Projet d'agrandissement du lieu d'enfouissement technique situé sur le territoire de la ville de Mont-Laurier par la Régie intermunicipale des déchets de la Lièvre

Étude d'impact sur l'environnement déposée au ministre de l'Environnement,
de la Lutte contre les changements climatiques, de la Faune et des Parcs :
Réponses à la troisième demande d'engagements et d'informations
complémentaires

N/Réf. Tetra Tech : 43955TT

V/Réf. : 3211-23-091

Échelle 1 : 1000	Projet consultant 43955TT	Projet client 3211-23-091
Numéro de dessin 43955TT-ENV-G010

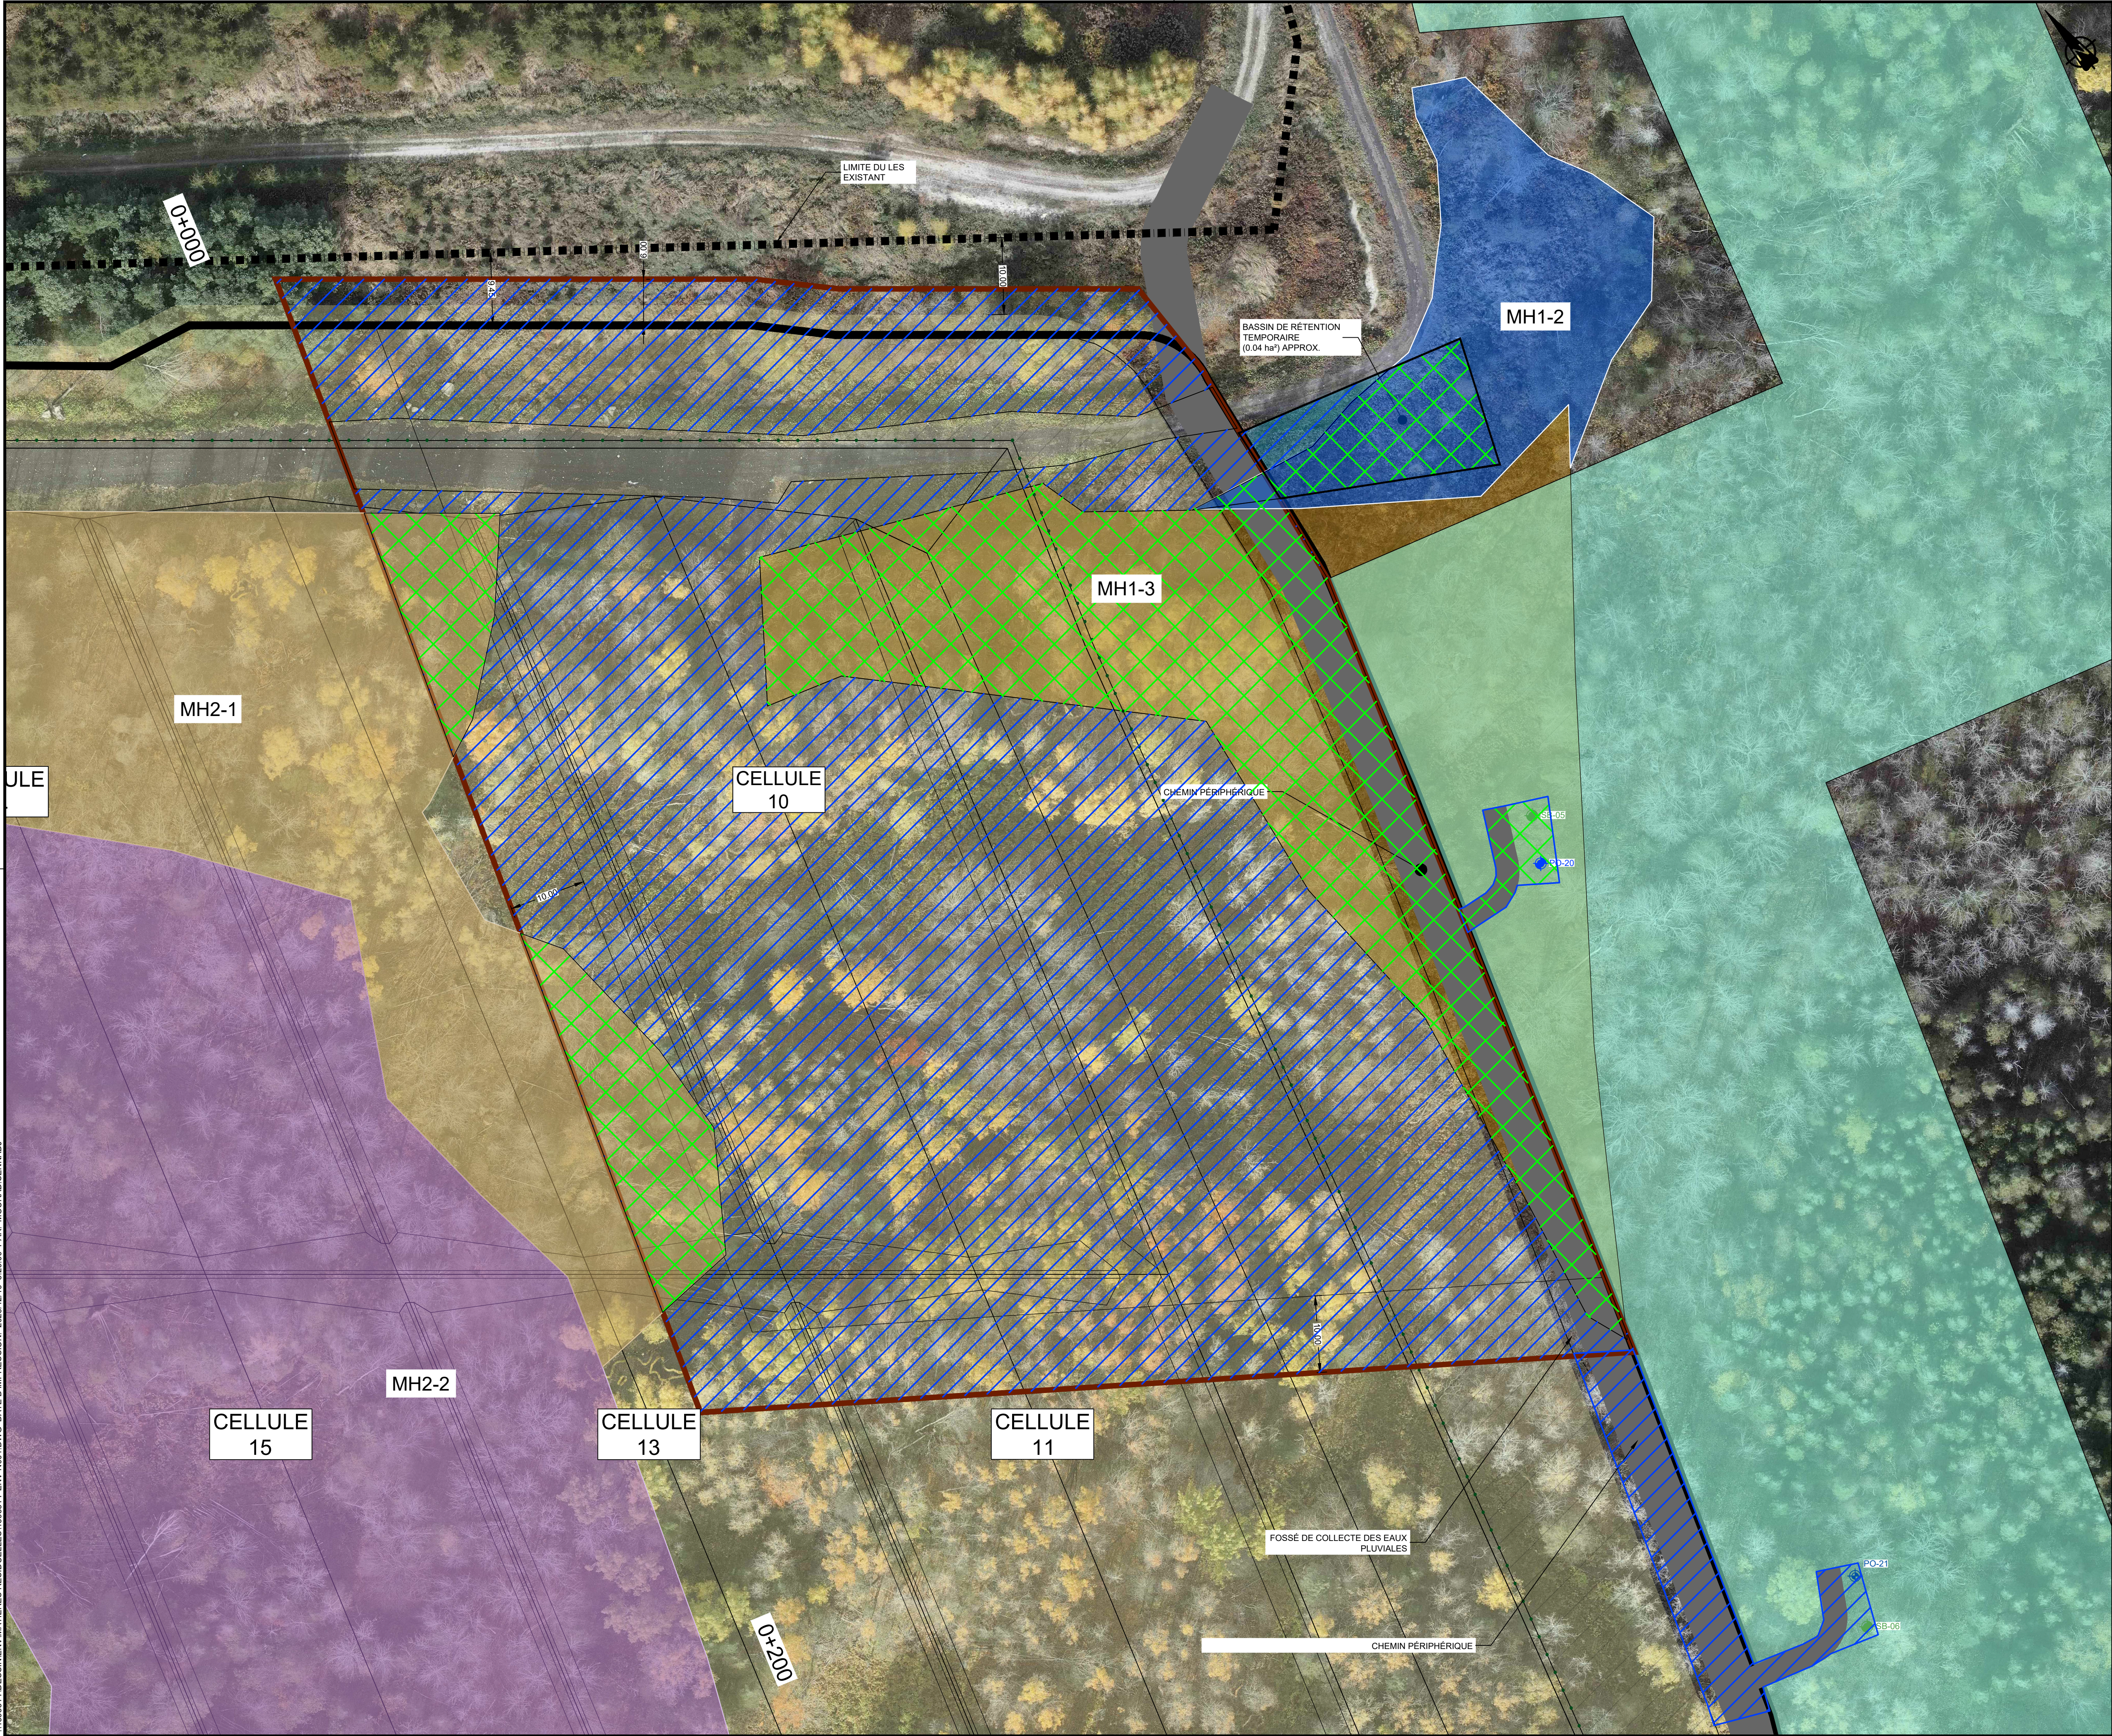
36. Afin de pouvoir juger de l'ensemble du projet dans sa version redéfinie, un plan d'ensemble présentant les différentes caractéristiques et équipements du projet doit être fourni. Il doit notamment permettre de comprendre et visualiser la localisation de l'emprise attendue du projet sur le site en fournissant l'information descriptive adéquate. Par exemple, il n'est actuellement pas possible de comprendre pourquoi une plus grande partie de la zone d'enfouissement ne peut être déplacée plus au nord, dans l'espace qui était initialement prévu pour la zone B, permettant ainsi d'éviter encore plus d'atteintes aux milieux humides (MH). De la même façon, puisque les cellules sont moins à l'est, le bassin de sédimentation pourrait probablement lui aussi être déplacé vers l'ouest, le plaçant ainsi à l'extérieur ou à tout le moins plus en bordure du milieu MH4-1.

L'information attendue minimalement vise les éléments suivants :

- Distances entre le projet et les autres équipements et activités, en particulier les zones d'enfouissement déjà présentes et les contraintes qui peuvent s'y rattacher;

- Maintien, ajout ou repositionnement préliminaire des équipements préalablement prévus pour l'agrandissement (captage du biogaz, puits d'observation de l'eau souterraine notamment). Si ces équipements sont déplacés ou remplacés, l'initiateur devra s'engager à ce que ce soit fait dans le respect des conditions préalablement décrites et auxquelles il s'était engagé (puits d'observation en particulier);

- Conception préliminaire de la zone d'enfouissement de l'agrandissement, dont le numéro des cellules et leur localisation relative (renumérotation, clarifiant entre autres si les cellules sont effectivement allongées vers le nord ou s'il s'agit de cellules « ajoutées »);

- Volume total d'enfouissement (incluant le recouvrement journalier, excluant le recouvrement final);
- Atteinte des milieux naturels de manière permanente ou temporaire le cas échéant et de manière distincte (clarifier s'il n'y en a pas par exemple). Les atteintes des milieux humides et hydriques, permanentes ou non, doivent être mises clairement en évidence, y compris celles potentiellement localisées dans la zone tampon redéfinie.

Réponse : Le plan d'ensemble 43955TT-ENV-G010, révision 0 ainsi que le plan 43955TT-ENV-C001, révision 2 sont joints à l'annexe QC-36 de ce document.

Le plan G010 montre le projet d'agrandissement modifié ainsi que le bassin d'accumulation des eaux de surface par rapport aux milieux naturels inventoriés.

La distance moyenne entre l'agrandissement projeté (bas de la berme nord des cellules LET projetées) et le LES situé au nord est d'environ 10 m. La présence du LES au nord constitue la principale contrainte. Le plan C001 démontre qu'il est impossible pour la RIDL d'étendre l'agrandissement au-delà de la zone proposée dans la présente version modifiée, sans procéder à des excavations ou à des remblayages dans une zone contenant des matières résiduelles. Ce nouvel aménagement permet toutefois d'éviter toute altération permanente de l'unité de milieu humide MH1-4, tel que demandé par le MELCCFP.

Les puits d'observation de la migration des biogaz et des eaux souterraines (PO-16, PO-18, PO-22, SB-07 et SB-08) seront maintenus aux emplacements prévus dans la version précédente de l'aménagement. Les puits PO-20, PO-21, SB-5 et SB-6 seront déplacés plus près de la limite est de la version révisée de l'aménagement (voir plan C001). La RIDL confirme son engagement à respecter l'ensemble des conditions déjà annoncées concernant les puits d'observation.

- Volume d'enfouissement disponible incluant les matériaux de recouvrement journaliers et excluant le recouvrement final: 542 250 m³;
- Nombre de cellules : 11 (Cellules 10 à 20);
- Superficie du LET incluant les bermes de contour : 6,6 ha;
- Durée de vie anticipée : 29 ans en considérant un volume annuel d'enfouissement de 18 750 m³ (15 000 tonnes par année de matières résiduelles pour élimination).

Numéro de dessin
43955TT-ENV-N001

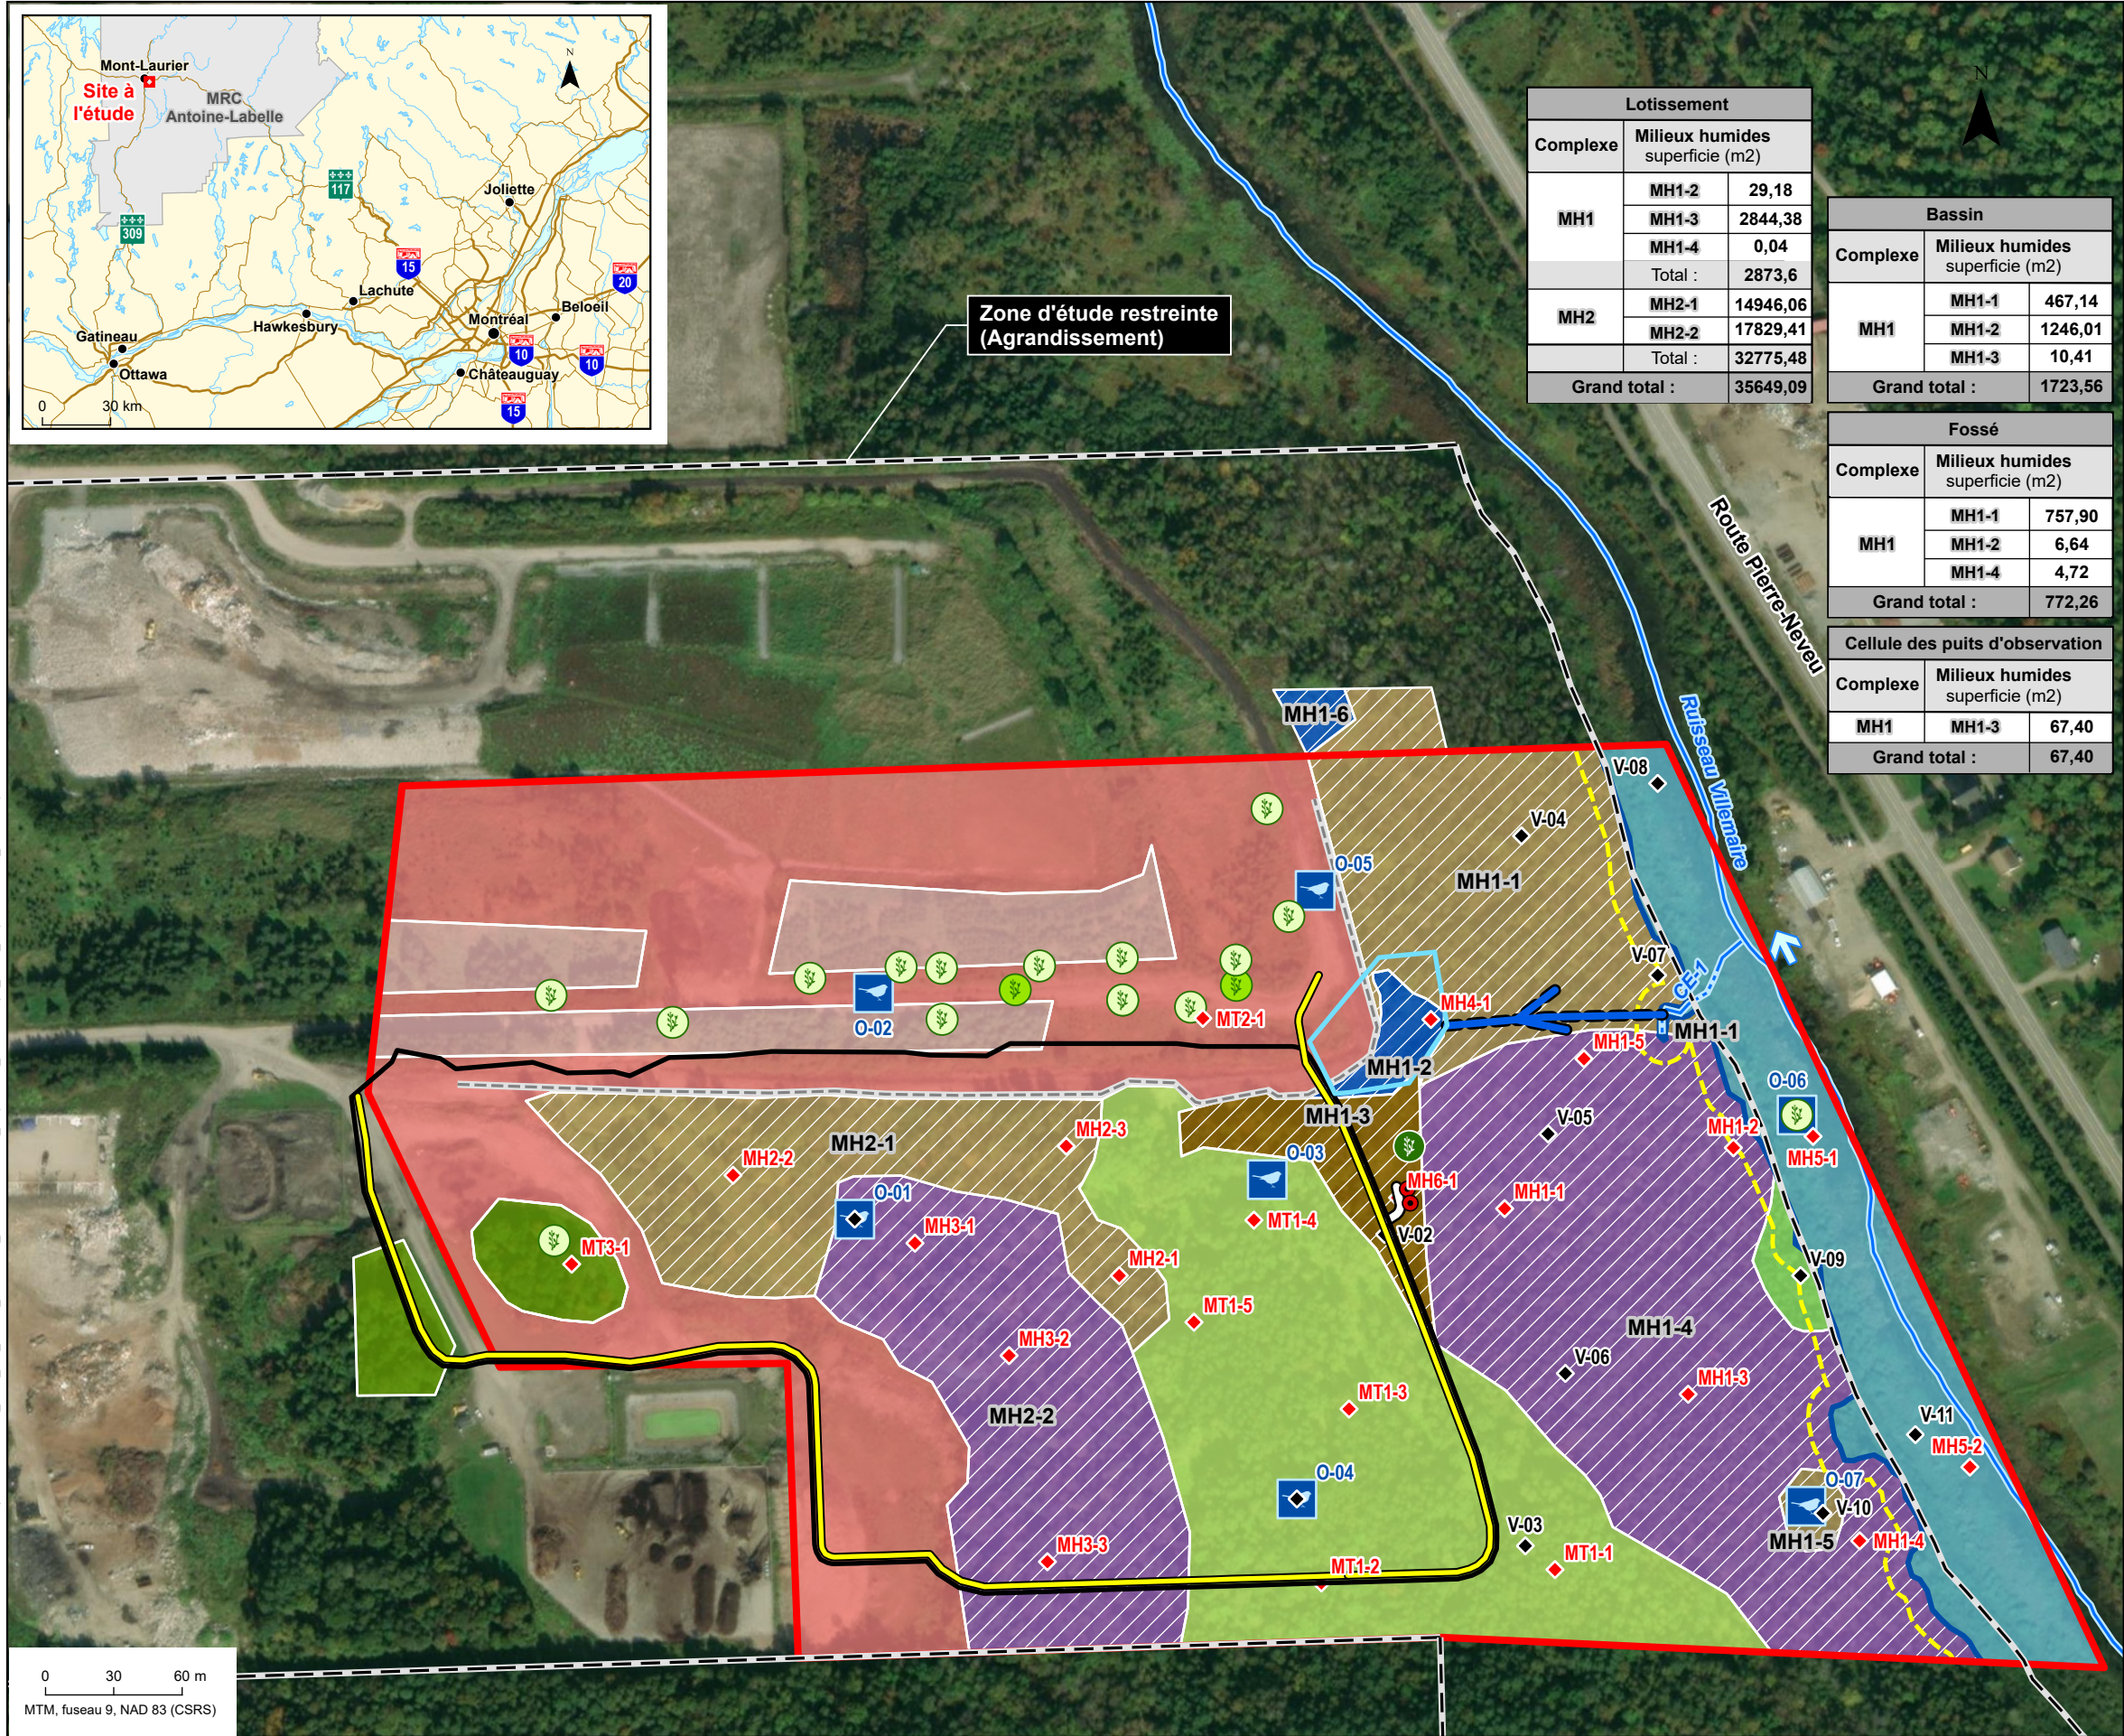
37. En réponse à la Demande 8 pour la gestion des eaux de ruissellement, l'initiateur compte aménager un bassin de sédimentation intermédiaire pour assurer la gestion des eaux pluviales adéquatement lors de l'exploitation des deux premières cellules, jusqu'à l'aménagement du système de gestion des eaux pluviales final et du bassin de sédimentation final.

Toutefois, afin d'apprécier les impacts de ce bassin intermédiaire, en particulier sur les milieux naturels, son emplacement doit être estimé et localisé sur un plan d'ensemble, en fonction des contraintes qui s'appliquent et de la meilleure insertion possible dans son environnement naturel.

- Illustrer sur une carte les superficies à déboiser, précisées au point précédent;

- Préciser la superficie maximale à déboiser pour chacun des travaux listés précédemment, en distinguant les superficies se trouvant en milieux humides et hydriques;

Le bassin intermédiaire de gestion des eaux pluviales destiné à la construction de la première cellule est présenté au plan 43955TT-ENV-N001 (plan du déboisement) à l'annexe QC-36. Son emplacement a été choisi de manière à éviter le milieu humide MH1-4 et à s'intégrer de façon optimale au contexte du terrain, en tenant compte de la topographie existante (pente orientée vers l'est). Cette implantation concentre les travaux de construction dans une zone déjà prévue pour le bassin final projeté. Les eaux pluviales en sortie du bassin intermédiaire seront dirigées vers les zones humides adjacentes; aucun fossé d'évacuation vers le ruisseau Villemare n'est prévu pour ce bassin intermédiaire.

Réponse : Les superficies à déboiser sont présentées au plan 43955TT-ENV-N001 présenté à l'annexe QC-36.

Réponse : La superficie maximale de déboisement pour chacun des travaux listés précédemment est de 13 446 m² en milieu terrestre et 4 133 m² en milieu humide (Voir le plan de déboisement 43955TT-ENV-N001).
